Tárgy: „M49 gyorsforgalmi út, M3 autópálya és Ökörítőfülpös közötti szakasz kivitelezési feladatainak elvégzése” – PE/KTFO/5950-3/2024. iktatószámú Hiánypótlási felhívásra válasz

Az M49 gyorsforgalmi út M3-Ökörítőfülpös közötti szakasz környezetvédelmi engedély módosítása ügyében a **PE/KTFO/5950-3/2024.** iktatószámú hiánypótlási felhívásra az alábbi válaszokat adjuk:

1. ábra: ZV3 jelű ábrán szereplő szelvényezés és az M49 autópálya jelenlegi szelvényezése.

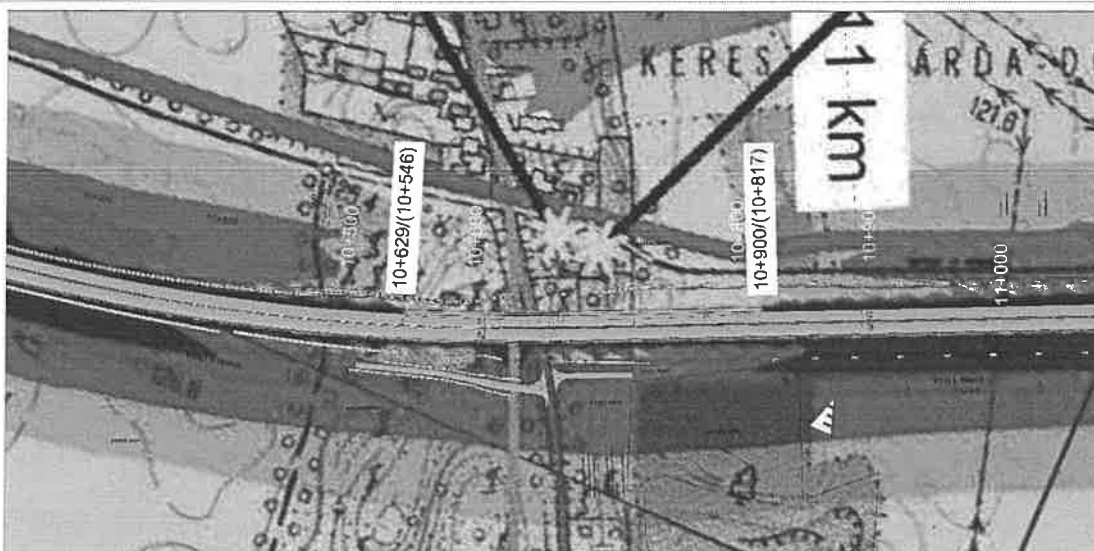
2. Ismertesse a környezetvédelmi engedélyben rögzítettekhez képest a szelvényezésben bekövetkezett változások okát, amelynek során térjen ki annak részletes indokolására, hogy a zajárnyékoló falak esetén a szelvényezésben keletkezett ~ 80 méteres eltérés miből adódik, mivel ez jelentősen nagyobb, mint a többi műtárgy, átjáró stb. szelvényeszmái esetében bemutatott változás.

A zajárnyékoló fal tekintetében jelenleg érvényes PE/KTFO/77-70/2020 sz. határozat (környezetvédelmi engedély 3. sz. módosítása) engedély az UVATERV Zrt. 2019. december 10. napján készített 52.560/501 tervszámú dokumentációja alapján került kiadásra. A határozat további része a Vibrocomp Kft. 61/2019 témaszámú szakvéleményére hivatkozik.

A Vibrocomp Kft. 61/2019 témaszámú szakvéleményének 90. oldalán a 4.7.8 fejezetben szereplő táblázatban feltüntetett szelvényezés szakvélemény ZV3 jelű ábráján szereplő szelvényezéssel összhangban van azzal az eltéréssel, hogy a fal hossza hibásan szerepel. A helyes hossz 271 m, ami a határozatban javításra is került. Az 1. ábrán zárójelben szerepel az M49 gyorsforgalmi út jelenlegi szelvényezése. A jelenlegi szelvények a kezdő és végszelvélynél egyaránt 83 m-rel változtak (csökkentek). Ennek oka, hogy a zajvédelmi tervezés során nem az engedélyben is hivatkozott 52.560/501 sz. 2019. december 10-i keltezésű útépitési terv szerinti főpálya szelvényezés került figyelembevételre (az M49 gyorsforgalmi út nyomvonala és szelvényezése a tervezés kezdete óta többször módosult). Amennyiben a zajvédelmi méretezés peremfeltételi nem változtak volna, akkor a környezetvédelmi engedélyben szereplő kezdő és végszelvényeknek egyaránt 83 m-rel kellett volna csökkenniük.

A Vibrocomp Kft. 032/2023 témaszámú „Kiegészítő zajvédelmi számítások” c. szakvéleményének ZT2 sz. ábráját és a 61/2019 témaszámú szakvélemény ZV3 jelű ábráját összehasonlítva látható, hogy környezetvédelmi engedély szerinti szelvényeket a jelenlegi szelvényezés szerint figyelembe véve a fal a végszelvény irányába tolódott el (éppen 83 m-rel). Még a pontos mérésre alkalmatlan átnézeti helyszínrajz léptékű ábrán is jól érzékelhető a fal hídhöz⁽¹⁾ (autópálya felüljáró) képesti elmozdulása. A 61/2019 témaszámú szakvéleményben szereplő fal helyesen van ábrázolva, függetlenül a hozzárendelt szelvényezéstől. A fal jelenlegi főpálya szelvényezés szerinti szelvényeit a módosítási kérelemhez csatolt szakvéleményben megadtuk (10+546-10+817, lásd az 1. sz. ábrát).

A szigorúbb követelmény miatt a fal kezdőszelvénye a hídtól távolabb került (10+500 10+546 helyett) és a falmagasság is nőtt.

A fal végszelvénye ugyanakkor a szigorúbb követelmény ellenére is közelebb került a hídhöz (10+817 helyett 10+775). Ennek magyarázata, hogy a korábbi vizsgálat során (61/2019 témaszámú szakvélemény szerint) a 1605/1 hrsz.-ú ingatlan esetében az éjszakai határértéknél (55 dB) lényegesen alacsonyabb a zajterhelést eredményezett a „hosszú” zajárnyékoló fal. A zajterhelés a fal rövidítése mellett is kielégíti a határérték -3 dB-es követelményt.
